Additif 73 : Règlement ONU n° 74

Révision 2 – Amendement 7

Série 02 d'amendements – Date d'entrée en vigueur : 29 mai 2020

Prescriptions uniformes relatives à l'homologation des véhicules de catégorie L1 en ce qui concerne l'installation des dispositifs d'éclairage et de signalisation lumineuse

Modèle A

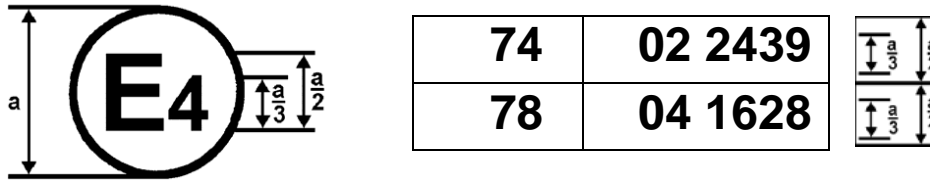
Annexe 2, lire :

La marque d'homologation ci-dessus, apposée sur un cyclomoteur, indique que le type de ce véhicule a été homologué aux Pays-Bas (E4) en ce qui concerne l'installation des dispositifs d'éclairage et de signalisation lumineuse, en application du Règlement ONU n° 74 et sous le numéro d'homologation 022439. Les deux premiers chiffres du numéro d'homologation indiquent que l'homologation a été délivrée conformément aux prescriptions du Règlement ONU n° 74 tel que modifié par la série 02 d'amendements.
